第4回 矢作ダム堰堤改良技術検討委員会

委員会資料

平成22年2月3日

国土交通省 中部地方整備局 矢作ダム管理所
豊橋河川事務所

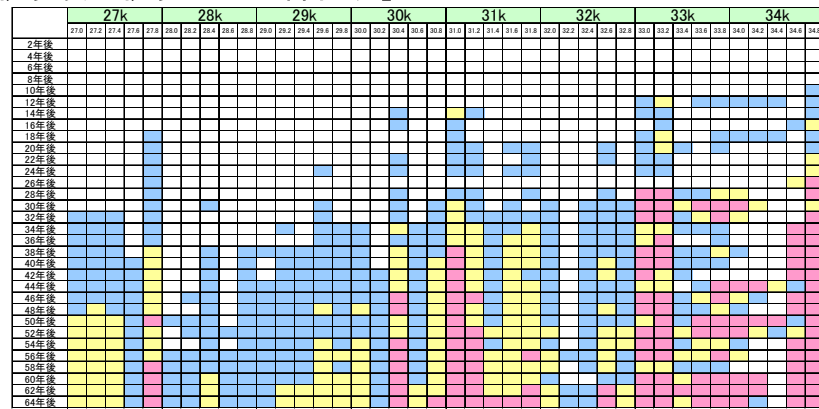
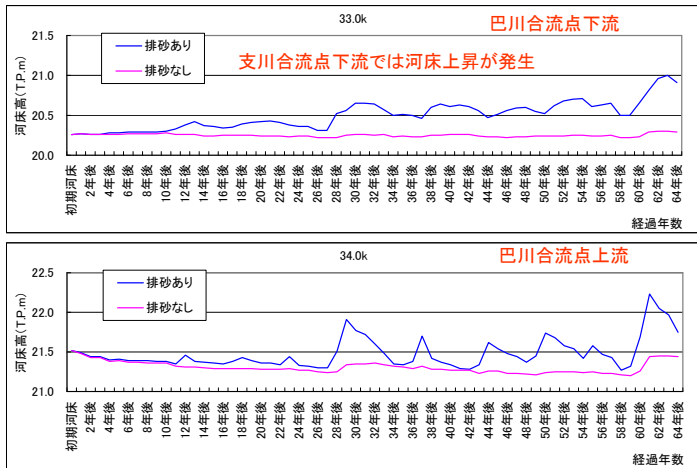
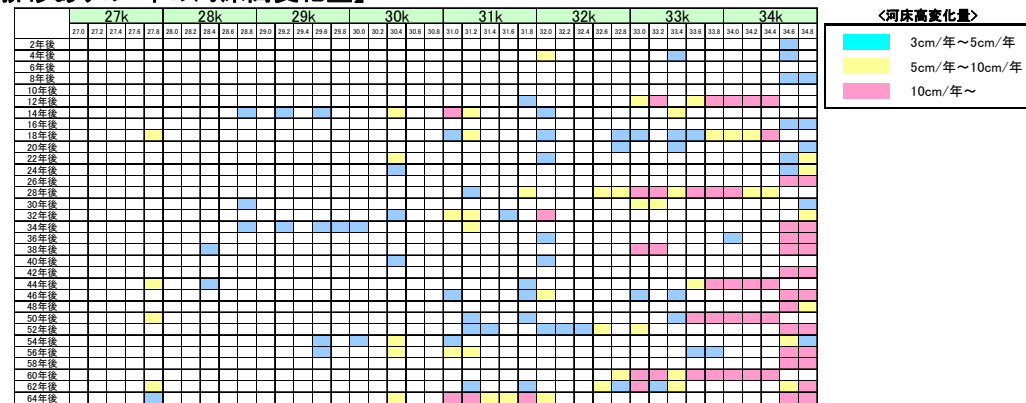
8 取水施設や支川合流点の河床高について考慮が必要。

・排砂ありー排砂なしの河床高差分の表によると、河床高について矢作ダムからの排砂の影響を受けやすい箇所、受けにくい箇所あることが分かる。
 ・支川(巴川)合流点33.2k下流、明治用水頭首工34.5k上流において、特に矢作ダムからの排砂による河床上昇が著しい。

図 自然再生計画(案)目標設定の概念イメージ

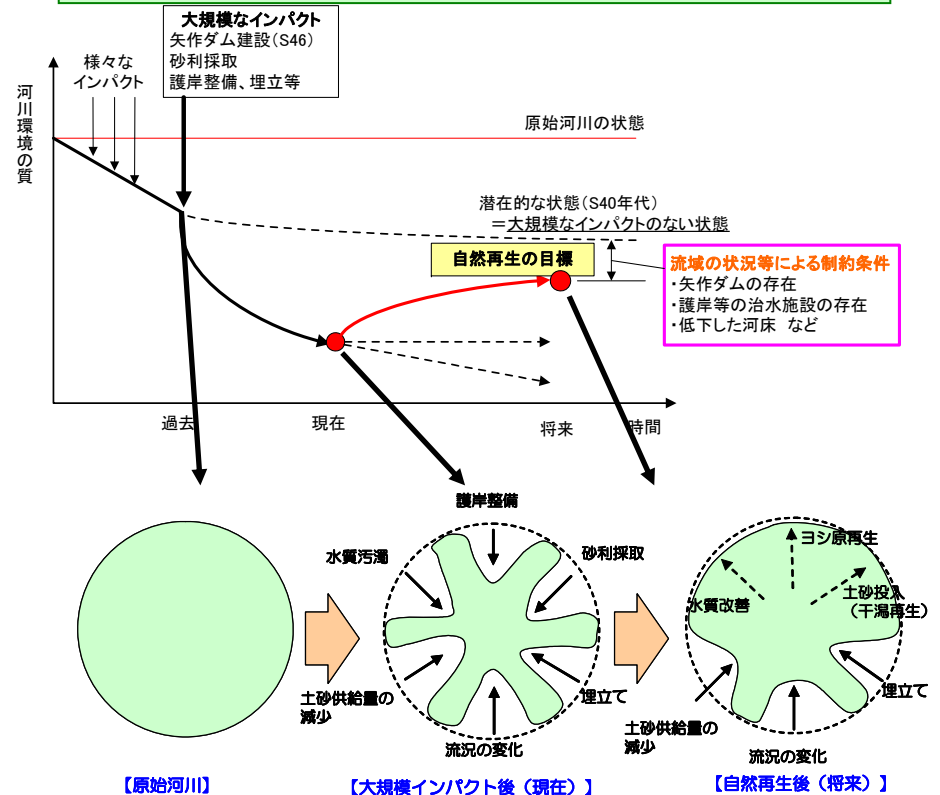
10	いつの状態を目指すかの議論が必要。
----	-------------------
